## 5. 鋼船規則検査要領 I 編における改正点の解説 (Guidelines for the application of the Finnish-Swedish Ice Class Rules)

2024 年 6 月 27 日付一部改正により改正されている鋼船規則検査要領 I 編中、Guidelines for the application of the Finnish-Swedish Ice Class Rules に関する事項について、その内容を解説する。なお、本改正は、2024 年 6 月 27 日から施行されている。

図 1 カラープレートの端部と外板の表面からの距離

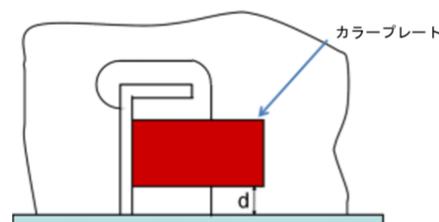
耐氷帯における補強に関する要件の取扱いについて規定した。I8.3.2-2.に規定する要件は、補強部における肋骨の貫通部に配置されるカラープレート下部と外板との距離に関するものである（図 1 参照）。ガイドラインでは、氷海域を航行する能力により分類される耐氷船階級のうち高階級を取得する船に対し、外板とカラープレート下部との距離  $d$  を 0 としカラープレートを外板に固着させることが推奨され、せん断強度を確保することが求められている。なお、フィンランド・スウェーデン政府より本要件は IA Super 及び IA を対象とする旨意向が確認できたことから、本改正では対象とする階級を明記し取入れを行った。
